<b>CONCEPTO TÉCNICO DE REVISIÓN DE ESTUDIO PARTICULAR DE AMENAZA Y RIESGO POR FENÓMENOS DE REMOCIÓN EN MASA EN FASE II</b>	Código:	<b>GPR-FT-07</b>
		Versión:	<b>05</b>
		Fecha de Revisión:	<b>21/04/2016</b>

1.1 CONCEPTO TÉCNICO No. CT:	CT-8570
1.2 DEPENDENCIA:	Análisis de Riesgos y Efectos de Cambio Climático
1.3 AREA FUNCIONAL:	Conceptos para la Planificación Territorial
1.4 REFERENCIA CRUZADA RADICADO IDIGER:	2019ER2331, 2019ER2933
1.5 RESPUESTA OFICIAL No.	RO-107390

El presente Concepto Técnico corresponde a la **SEGUNDA** revisión realizada por el Instituto Distrital de Gestión de Riesgos y Cambio Climático – IDIGER al Estudio de Amenaza y Riesgo por Movimientos en masa, denominado **“ELABORACIÓN DE LOS ESTUDIOS TÉCNICOS DETALLADOS DE AMENAZA Y RIESGO POR FENÓMENOS DE REMOCIÓN EN MASA – FASE II EL PROYECTO DE LA RENOVACIÓN URBANA**

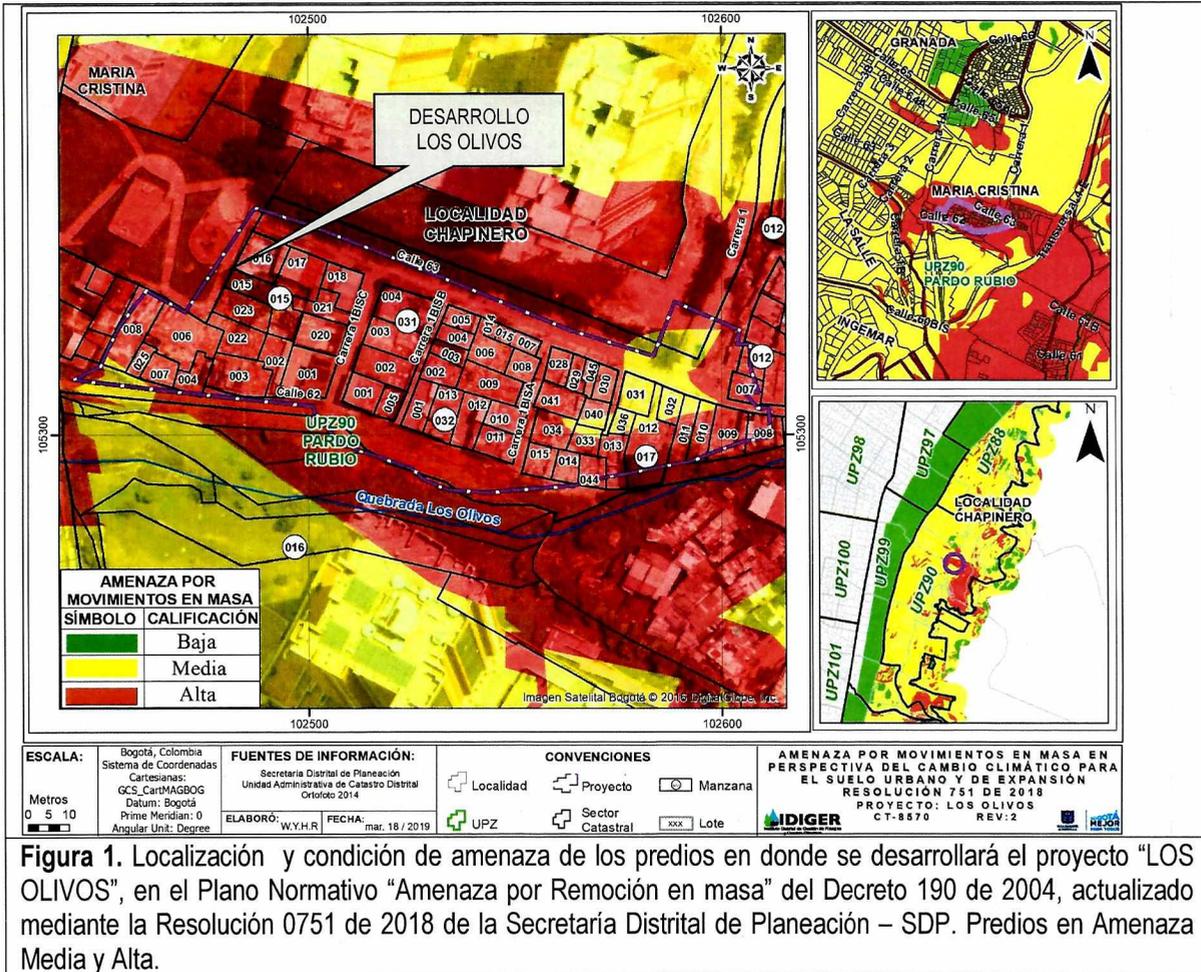
(\*) Esta área se obtuvo a partir de las bases de datos catastrales, la cual NO coincide con la mencionada al interior del estudio en el Numeral 2.2 "Descripción del proyecto".

En la Figura 1 se presenta la localización general de los predios en los que se va a desarrollar el proyecto "LOS OLIVOS", los cuales se encuentran ubicados entre la Avenida Los Cerros y Carrera 1A de la localidad Chapinero, UPZ 90. Pardo Rubio, Sector catastral Los Olivos. Al interior del estudio no se especificaron los correspondientes CHIP de identificación predial.
